パナソニック商品情報

2023年6月号

ハウジング商品連絡

和洋室床見切縁用 コーナー部材の色味変更についてのご連絡

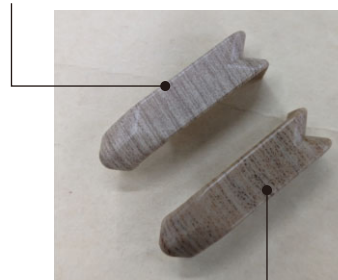
和洋室床見切縁用コーナー部材と和洋室見切縁の色柄設定に誤りがあり

和洋室見切縁とコーナー部材の色が合っておりませんでした。

コーナー部材の色変更を実施し、改善をさせていただきます。

和洋室床見切縁用コーナー部材 アイデアオーク色 (EV) の色味を変更いたします。

収納用建具 折れ戸 施工説明書の一部QRコード化のご連絡

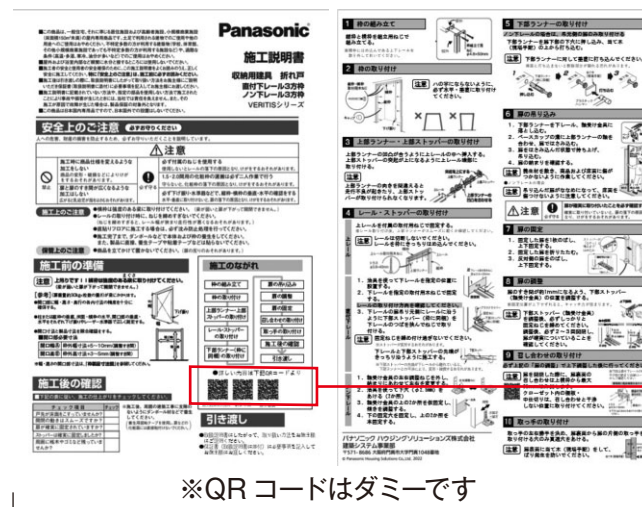
収納用建具 折れ戸の施工説明書に記載している「施工の流れ」「納まり図」などをWEB上への掲載とさせていただくことで施工説明書のページ数を減らし、現場廃材の削減につなげます。WEBページの内容を施工説明書に記載するQRコードをスマートフォンなどで読み取って閲覧することが可能です。

A4サイズ 中綴じ (8ページ) からA4サイズ 両面 (2ページ) になります。

●「2023建材総合 インテリア建材ベリティス(第1版)」カタログ T.25
インテリアカウンター 耐水集成タイプ 滑り配慮塗装 PLAN No. [P-2A]

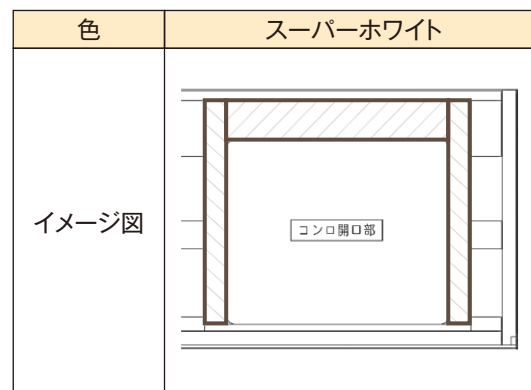
・タイプII ㊟オーダー品 裏面塗装有り・滑り配慮塗装有り

誤 180,070円(税抜163,700円) → 正 165,660円(税抜150,600円)

・タイプII ㊟オーダー品

誤 157,740円(税抜143,400円) → 正 143,330円(税抜130,300円)

・合計

誤 212,960円(税抜193,600円) → 正 198,550円(税抜180,500円)

システムキッチン用大カウンター裏棧 チャコールグレー色使用のご連絡

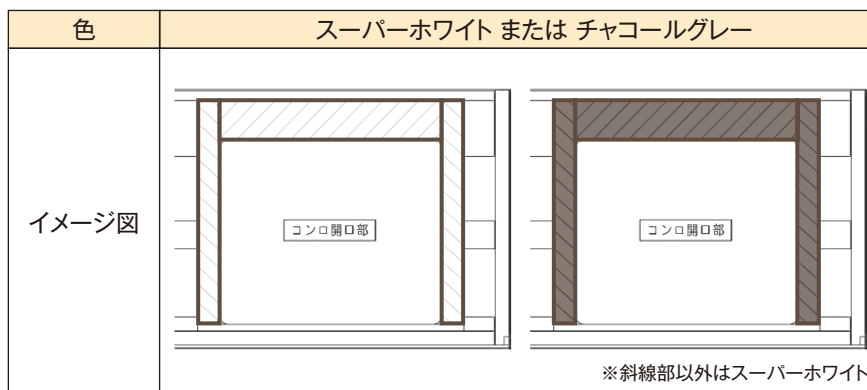
環境に配慮した製品づくりの一環として、下記の仕様変更を実施致します。
 現状、カウンターの裏棧はスーパーホワイトですが、キッチンのユニットで使用しているスーパーホワイト・チャコールグレーの材料を効率よく使用するため、
 コンロ開口周辺部は、チャコールグレーの材料を使用する場合があります。
 尚、カウンター設置後に裏棧の色違いが見えることは有りません。
